柏崎刈羽原子力発電所 6号機原子炉建屋大物搬入建屋建替に伴う 管理区域解除・保全区域変更について

2023年8月25日

東京電力ホールディングス株式会社

今回(6号機)

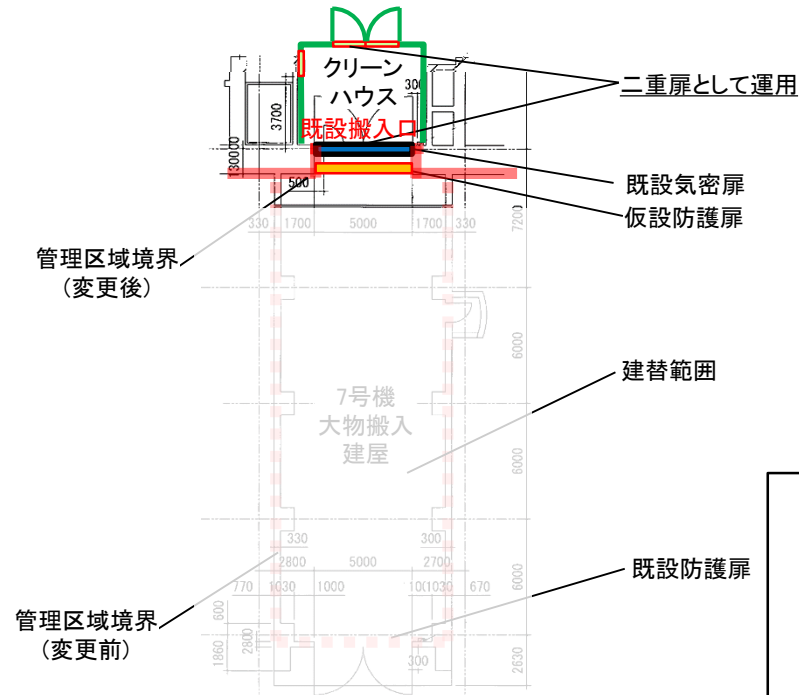
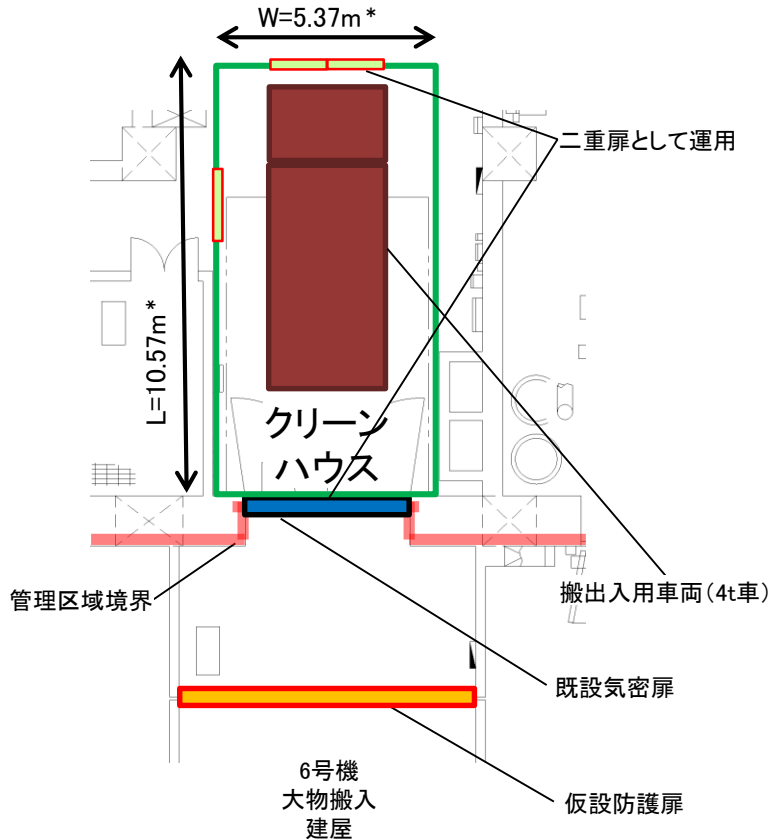
2018年度～2020年度にかけて、7号機において同様の建替及び保安規定の変更認可申請を実施している。6号機においても7号機建替時と同様に搬出入時における拡散防止(屋外の粉塵等の屋内流入防止, 屋内の雰囲気の屋外拡散の可能な限りの抑制)措置として既設気密扉内側にクリーンハウスを設置し、建屋気密性を維持しながら物品搬出入対応が出来るよう計画である。

搬出入物品に合わせてクリーンハウスのサイズを変更しているが、運用方法に違いはない。
